SERVICE INFO – INA 0055

Skifte i ruller av et par spennarmer for aggregatdriften

Figur 1: Detaljert visning over rullen i den tidligere utformingen (venstre) og nye utformingen (høyre)

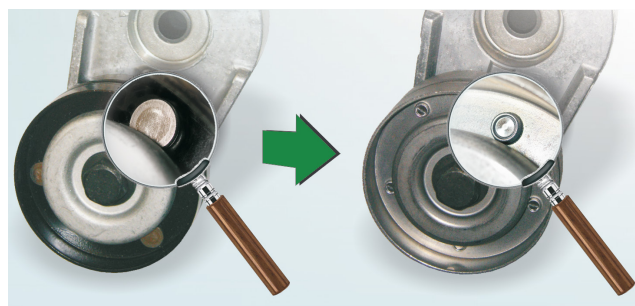
Fra nå av vil Schaeffler Automotive Aftermarket tilby versjoner med en modifisert rulle for de oppførte spennarmene.

Forskjellene er, som er vist i Bilde 1: belegget (tidligere sort, nå metall) og koblingen mellom begge lagringshalvdelenes (tidligere naglet, nå tox-klinket).

I overgangsfasen vil vi kanskje ha en blandet lagerbeholdning av begge utformingene. Begge versjonene oppfyller de tekniske spesifikasjonene og kan brukes uten begrensninger på kjøretøyene som er spesifisert i katalogen.
